Pilne: Notatka bezpieczeństwa FSN20149997

Kontynuacja działań dotyczących aplikatora Sternal ZipFix™: Zmiany w technice operacyjnej

Opis elementu	Numer katalogowy	Numer serii
Aplikator do Sternal ZipFix™	03.501.080	wszystkie narzędzia pierwszej generacji (numer serii poniżej 8100630)

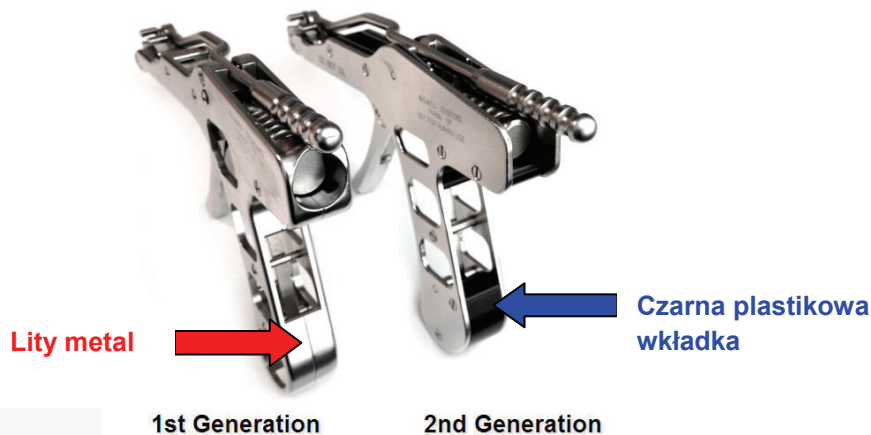
UWAGA: Taka sytuacja może mieć miejsce tylko przy użyciu aplikatora ZipFix pierwszej generacji. Urządzenie pierwszej generacji ma rękojeść wykonaną w całości ze stali nierdzewnej. Proszę porównać narzędzie pierwszej i drugiej generacji na rysunku poniżej.

Jeśli obecnie posiadacie Państwo narzędzie pierwszej generacji, podczas aplikacji należy całkowicie zwolnić spust napinający aplikatora Sternal ZipFix, przed przecięciem implantu. Dodatkowo, po przecięciu implantu, należy z powrotem ustawić dźwignię cięcia w pierwotnej pozycji (zablokowana), przed zaciśnięciem kolejnego implantu.

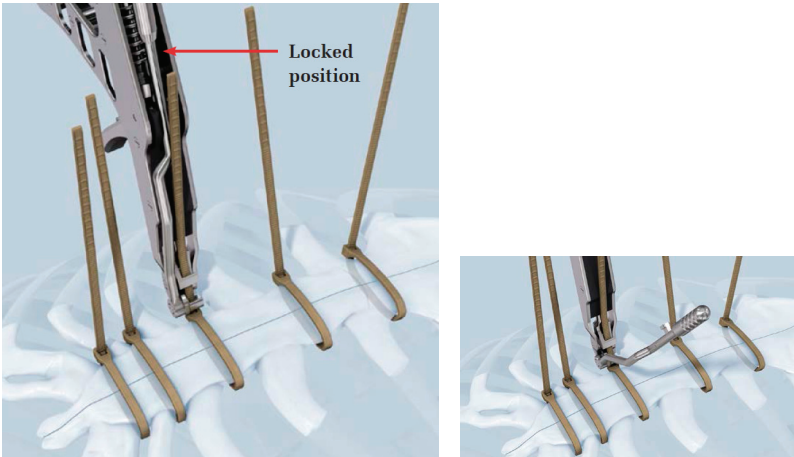
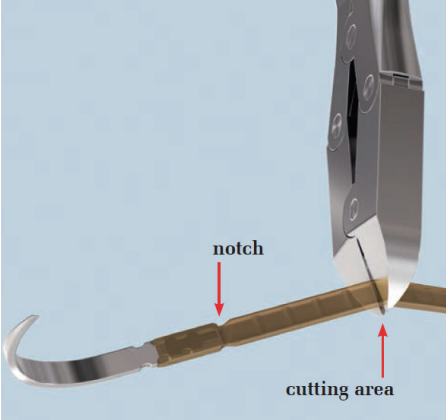
Tabela1: Poprawiona wersja techniki operacyjnej (036.000.285 AE) precyzyjnie instruuje jak uniknąć przecięcia implantu podczas napinania przy użyciu instrumentu aplikującego .

Tabela 1			
Poprawiona wersja techniki operacyjnej Sternal ZipFix™			
Nowa wersja		Poprzednia wersja	
<p>Nowe: Szczegółowe zdjęcia obrazują zamkniętą i otwartą pozycję dźwigni tnącej. Strzałka wskazuje “Pozycja zamknięta”.</p> 	14		14
<p>Rozdział: Technika Operacyjna Sekcja: 5 Bezpieczne implanty mostka ZIPFIX</p> <p>Nowe: “Powtórz dla pozostałych implantów ZIPFIX. Usuń kleszcze jeśli były używane.”</p> <p>Celem podkreślenia, że implant nie może być cięty pod naprężeniem dodano następujący tekst: “Przed wprowadzeniem końcówki tnącej upewnij się ,że implant ZIPFIX jest właściwie osadzony tzn. powierzchnia ząbkowana powinna dotykać mostka.</p> <p>Należy unikać nadmiernej siły podczas dociskania implantu. Nie należy używać pęsety aby docisnąć implant. Szkody wynikające z użycia nadmiernej siły lub kleszczy mogą polegać na zniszczeniu implantu.”</p>	12	<p>“Igły ze stali nierdzewnej musza być usunięte przed zamknięciem implantów ZipFix celem uniknięcia zniszczenia główki blokującej.”</p>	11

Tabela 1 Poprawiona wersja techniki operacyjnej Sternal ZipFix™			
Nowa wersja		Poprzednia wersja	
Wersja: 036.000.285 AE Data: 03/2014	strona	wersja: 036.001.285 AD Data: 10/2012	strona
Część: Technika Operacyjna Rozdział: Technika Operacyjna Sekcja: 7 Usunięcie nadmiaru materiału Ten rozdział jest nowo skonstruowany, aby uniknąć cięcia pod naprężeniem. Nowo dodany tekst: “Ostrzeżenie: Element naciągający musi być całkowicie uwolniony przed i podczas cięcia implantu. Cięcie implantu przy naprężeniu przy użyciu instrumentu aplikacyjnego może spowodować złamanie blokady implantu i jego zniszczenie. Nie przecinaj implantu pod naprężeniem. ...Nadmiar materiału może także zostać usunięty przy użyciu drutu prowadzącego/pinu frezu.”	14	“Upewnij się, że dźwignia cięcia jest w pozycji zamkniętej. Środki ostrożności: Element naciągający musi być zwolniony przed i podczas cięcia implantu. Nie przecinaj implantu pod naprężeniem.”	14
